平和通り歩道改良工事におけるバリアフリー対応検討事項の概要

平面図

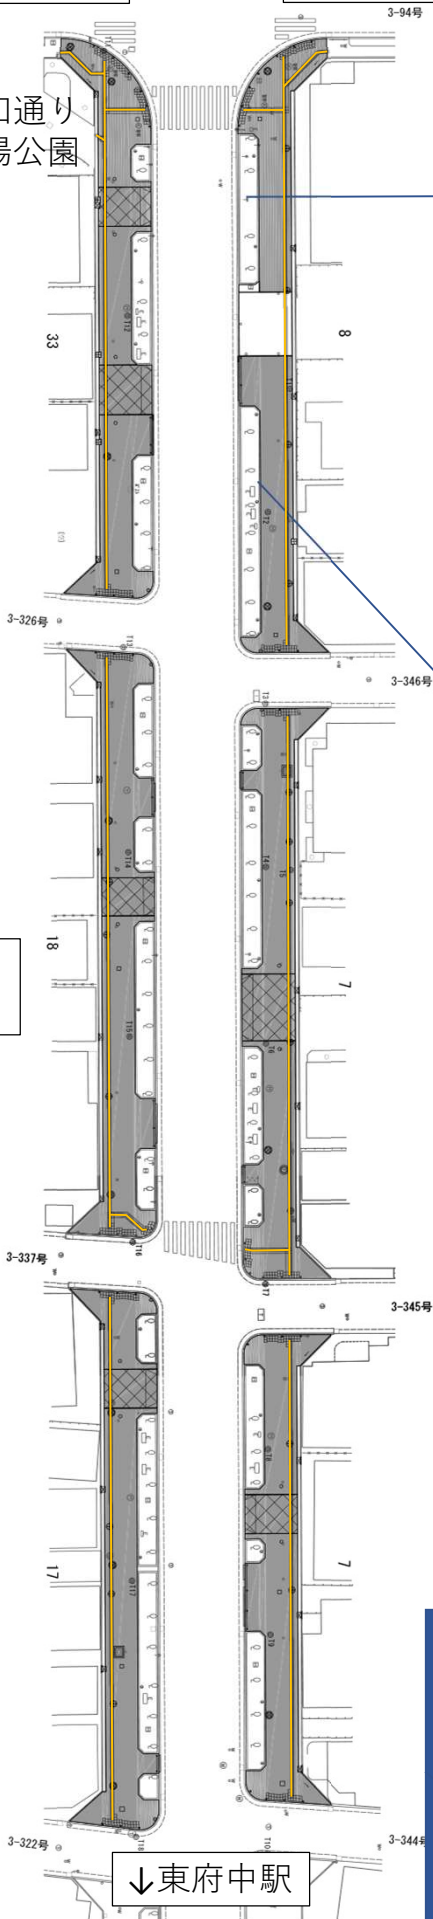
主な意見

- 舗装が劣化しており、足が引っかかるところがある
- 車椅子のタイヤが引っかかる

主な意見

- 誘導用ブロックの規格がJIS規格に統一されるとよい
- 誘導用ブロックが途切れているところがある
- 動線と誘導用ブロックがずれている
- 点状ブロックが道路境界ぎりぎりにある
- 誘導用ブロックの急な曲がりがないようにしてほしい
- マンホール上の誘導用ブロックが途切れていたり、向きが合っていないところがある
- 誘導用ブロックの維持管理が必要
- 横断歩道を渡る人が植栽にぶつかる

主な意見

- 歩道と車道の段差がわかりにくい
- ポールが誘導用ブロックの延長線上にある
- 沿道店舗の出入口に段差がある
- エスコートゾーンや音響式信号機等を設置

歩道の舗装の更新
(全面)

- 透水性アスファルト舗装を採用
- タイルなどのがたつきがなく、平坦で、水たまりになりにくい舗装

視覚障害者誘導用
ブロックの更新

- 整備区間内はJIS規格に適合した黄色のブロックに統一される
- 舗装がアスファルトになるので、色の違いによる視認性が高まる
- 敷地境界から60cm程度の位置に連続設置し、不要な曲がりなどは解消
- マンホール上も途切れないように留意
- 交差点接続部は、対岸の視覚障害者誘導用ブロックの方向との整合に配慮（エスコートゾーンが設置された場合は連続的な誘導が実現できるように）

今回の工事では改善が難しい今後の配慮事項

- 車椅子使用者と視覚障害者双方にとってわかりやすい歩車道境界
- 点状ブロック付近の車止めの撤去・移設
- 車椅子でも乗り入れやすい沿道店舗段差
- 横断歩道・信号機に関する事項（警視庁による対応）など

横断面図

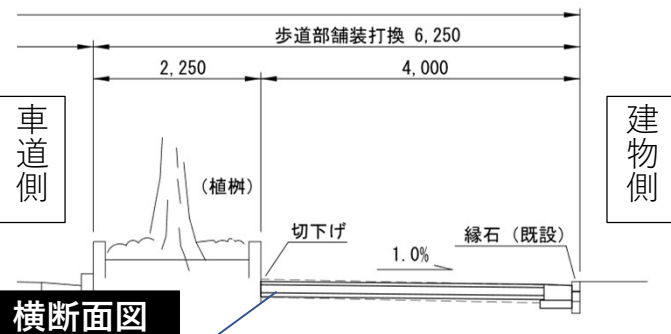
主な意見

- 西側の歩道の横断勾配がきつい

歩道構造の改善

- 植栽帯に近い部分の歩道を切り下げ、歩道の横断勾配を1%程度に改善
